Teema: FW: Harjumaa Kuusalu vald Kahala küla Mustikanurga kinnistu liitumine madalpingel, LR9350

Mustikanurga kinnistule tõstetud kaabel kohe kinnistu alguseset ja samuti märgitud Peedumaa mahaõit ja selle alla rajamine kinnisel meetodil.

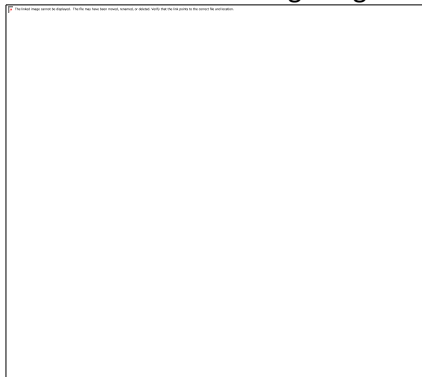
2. Transpordiameti seisukoht on et riigiteel nr 11276 km 1,25-1,33 teemaale, paremale poole projekteeritud maakaabli lahendusvariant ei sobi. See on asjatu riigimaa koormamine. Alternatiivne variant – kavandada kaabli ristumiskoht km 1,33. Kaabli rööpne kulgemine, vasakul pool, eramaal kuni projekteeritud liitumiskilbi LK222550 asukohani.

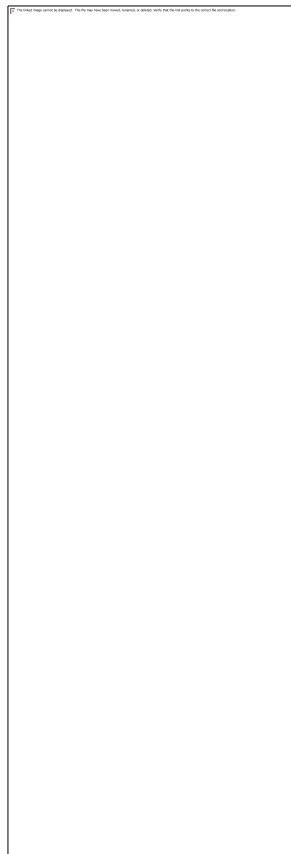
1. Riigiteel nr 11276 km 1,60 paremal pool, kus geoportaalis on näha pinnaskattega mahasõit ja mis geoalusel ei kajastu, lubame lahtisel meetodil kaabli paigaldust mahasõiduga ristumisel ainult erandjuhul. Kinnisel meetodil kaabli paigaldamisel arvestada puurimiskaevikute lubatud minimaalse kaugustega katte servast ja puurimissügavusega minimaalselt 1,2m toru peale.
